PREGÃO ELETRÔNICO BINACIONAL EF 2139-18
SUBASTA A LA BAJA ELECTRÓNICA BINACIONAL EF 2139-18

AQUISIÇÃO DE SWITCHES DE DISTRIBUIÇÃO, SWITCHES DE ACESSO, COMPONENTES E ACESSÓRIOS PARA A ITAIPU.

ADITAMENTO 2

Figure 12. WS-C3850-12S and WS-C3850-24S Switches Switch Rear Panel

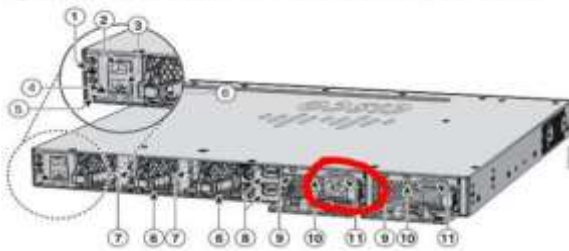
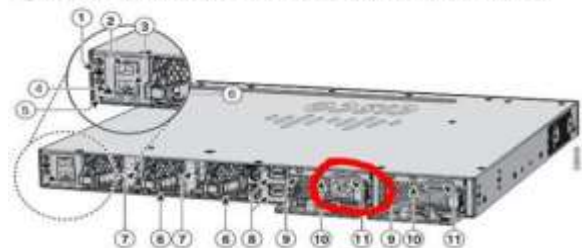
[...] Por este meio e em atendimento ao chamado no assunto do presente e-mail, temos por bem comunicar a seguinte consulta: nas Especificações Técnicas 'Switch de distribuição WS-C3850-12S-S', solicita-se os cabos 'CAB-16AWG-AC' e 'CAB-ACBZ-12A'. Considerando que o switch mencionado não suporta os tipos de cabos mencionados:

[...] Por este medio y en atención al llamado indicado en el asunto del presente mail, tenemos a bien comunicar la siguiente consulta: En las especificaciones técnicas, 'Item 2.3 Switch de distribución WS-C3850-12S-S', se solicitan los cables "CAB-16AWG-AC" y "CAB-ACBZ-12A". Considerando que el switch mencionado no soporta los tipos de cables mencionados:

Solicitamos respetuosamente que para estes equipamentos sejam aceitos o tipo de cabo CAB-TA-NA - AC Power Cord for Cisco Catalyst 3850.

Solicitamos respetuosamente que para estos equipos sean aceptados el tipo de cable CAB-TA-NA - AC Power Cord for Cisco Catalyst 3850."

Técnicas, deve a consulente oferecer o cabo informado na consulta, ou seja, o cabo CAB-TA-NA= AC Power Cord for Cisco Catalyst 3850, contudo, para cumprir a exigência do cabo requerido no subitem 2.3.4 das Especificações Técnicas deve a consulente considerar o cabo CAB-ACBZ-10A= AC power cord for Cisco Catalyst 3850 (Brazil), 10A/250V BR-3-10 plug up to 10A, de acordo com o fabricante: https://www.cisco.com/c/en/us/products/collateral/switches/catalyst-3850-series-switches/datasheet_c78-720918.html. Favor remeter-se ao item II deste Aditamento.

Especificaciones Técnicas, debe la consultante ofrecer el cable informado en la consulta, o sea, el cable CAB.TA-NA = AC Power Cord for Cscio Catalyst 3850, sin embargo para cumplir con la exigencia del cable requerido en el subítem 2.3.4 de las Especificaciones Técnicas debe la consultante considerar el cable CAB-ACBZ-10A = AC power cord for Cisco Catalyst 3850 (Brasil), 10ª/250V BR-3-10 plug up to 10ª, de acuerdo con el fabricante: https://www.cisco.com/c/en/us/products/collateral/switches/catalyst-3850-series-switches/datasheet_c78-720918.html. Favor remitirse al ítem II de este Aditivo.
